## ZAC Les Pierrins

AUTORISATION ENVIRONNEMENTALE UNIQUE :

**NOTE COMPLEMENTAIRE REALISEE DANS LE CADRE DE L'INSTRUCTION DU DOSSIER PAR LES SERVICES DE L'ÉTAT**

Dans le cadre de l'instruction de l'AEU de la ZAC Les Pierrins, le service Police de l'Eau de la DDTM a demandé des compléments.

# Modélisation du ruisseau coupes sur profil 27-28

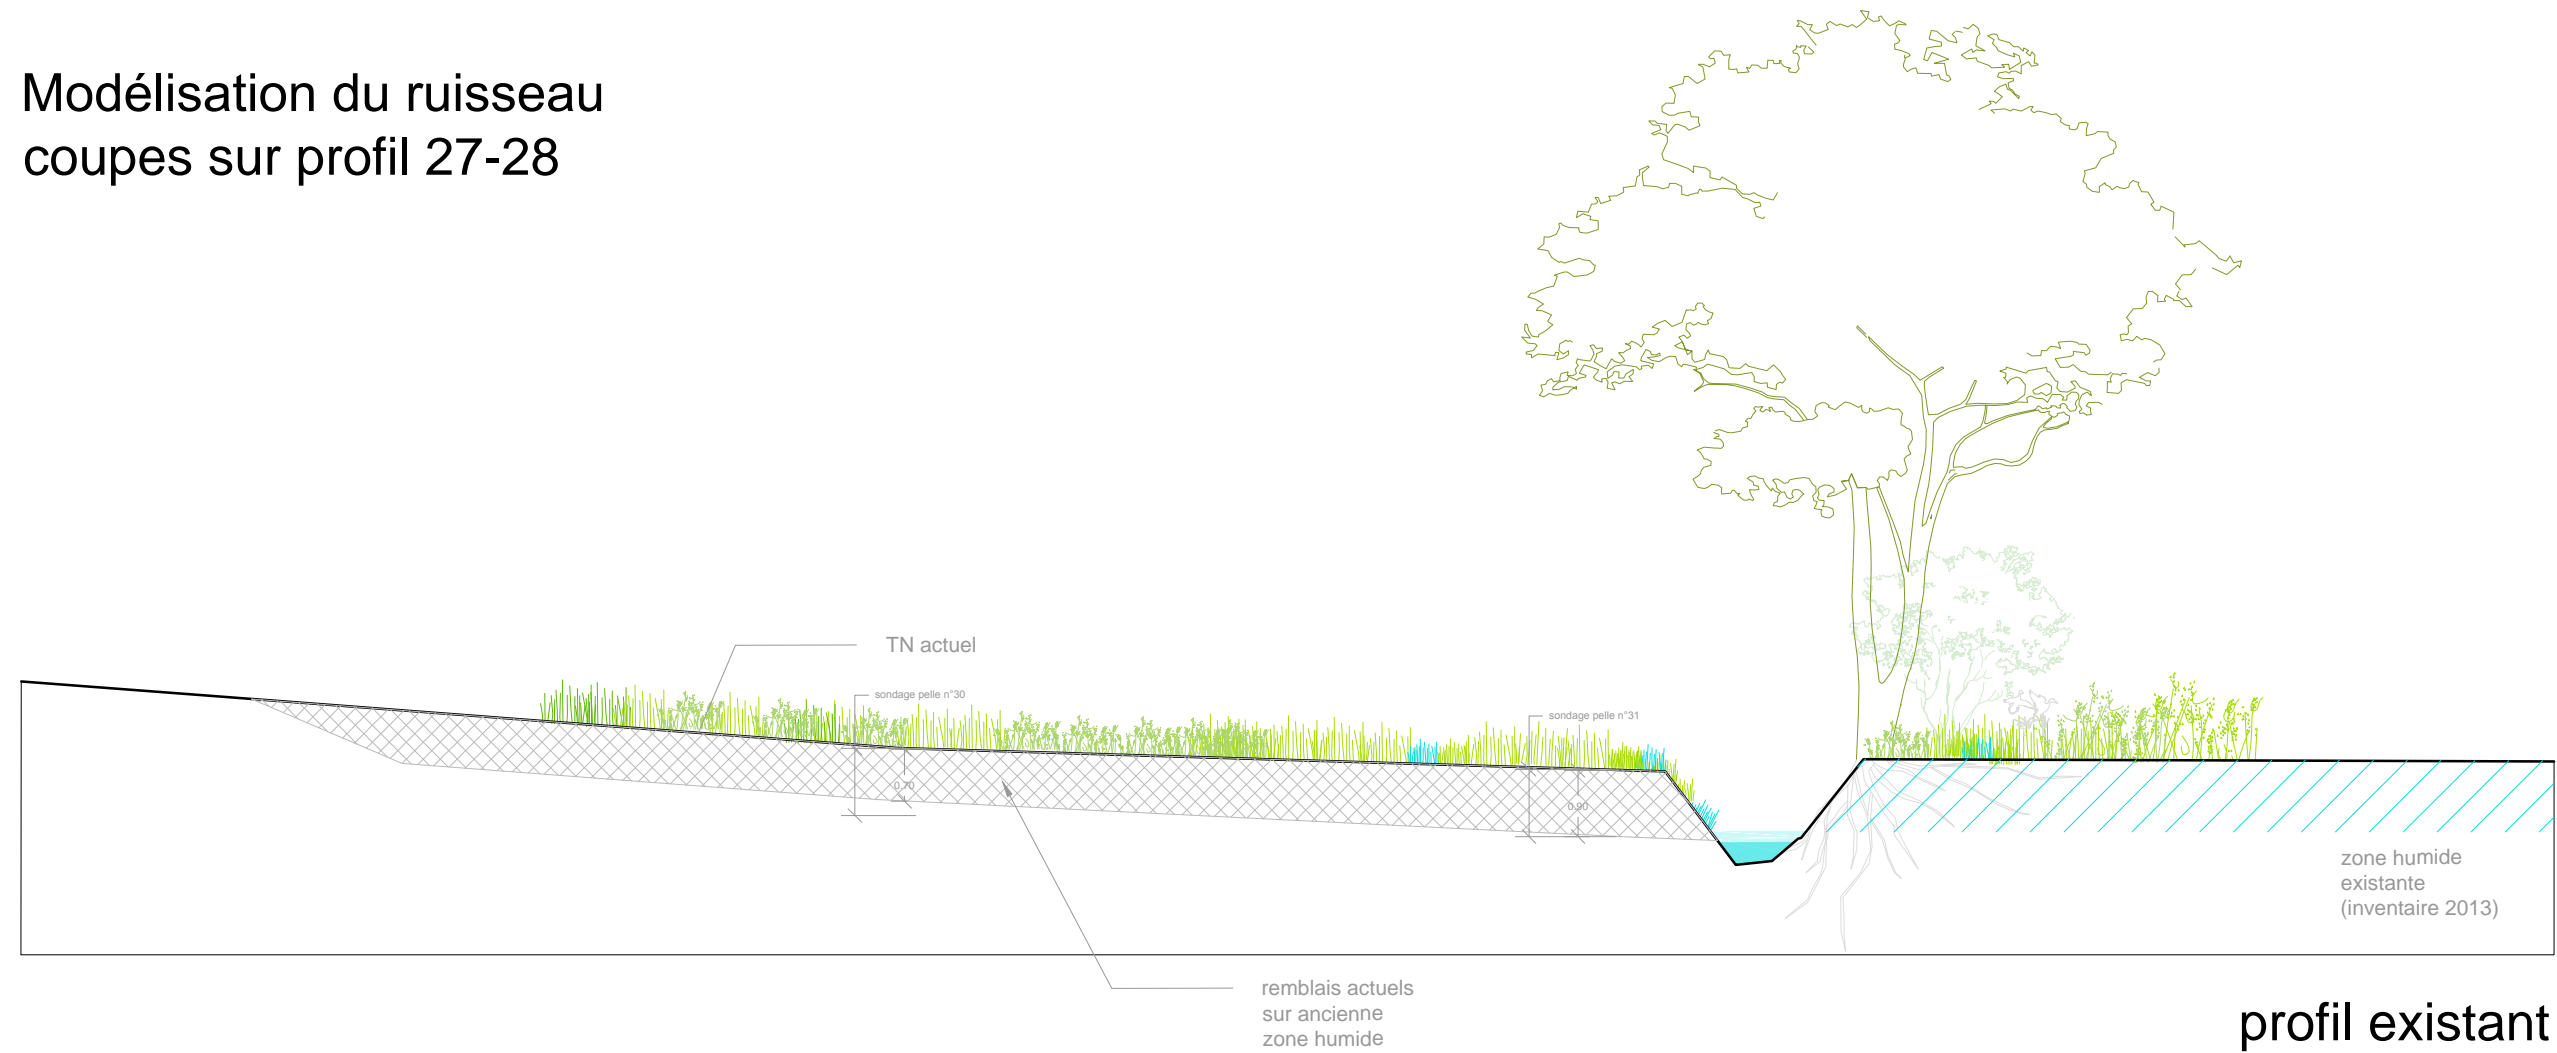
*Les profils en travers des ruisseaux de Belle Fontaine et des Pierrins (fig. 27 à 29 en page 35 du dossier) ne sont pas exploitables en l'état (que ce soit la version papier ou le DVD).*

*Le profil en travers du nouveau lit du ruisseau de la Chalotais ne figure pas au dossier.*

Les profils en travers des ruisseaux de la Chalotais (et non le ruisseau de Belle Fontaine) et des Pierrins sont présentés de manière lisible pages suivantes.

Il y a une erreur dans le texte. Les profils présentés dans l'AEU sont ceux des ruisseaux de la Chalotais et des Pierrins.

Profil g  
projet

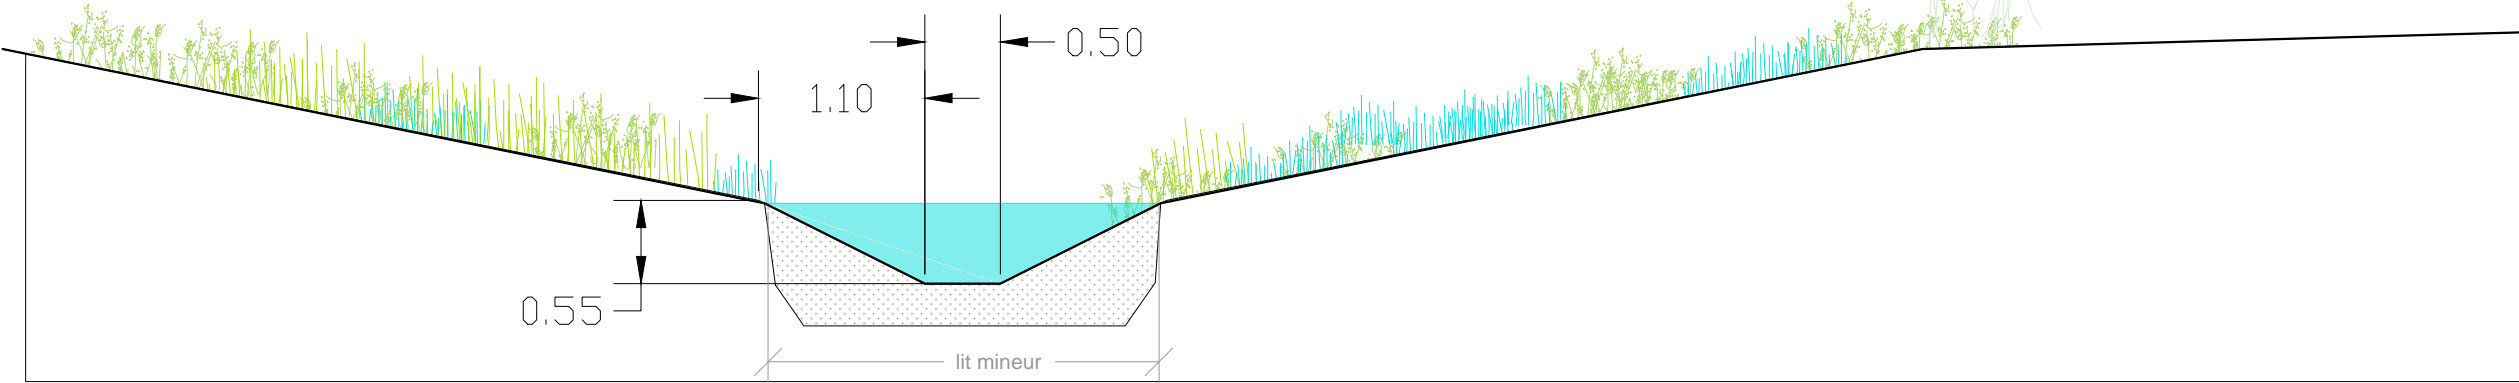
*Je m'interroge sur l'intérêt de présenter le profil en long du ruisseau des Pierrins (fig. 30 page 36) à une échelle illisible.*

Le profil est en effet illisible l'échelle d'un A3. Un plan au format papier A0 a été remis au service DDTM35, ainsi qu'une version numérique au format PDF.
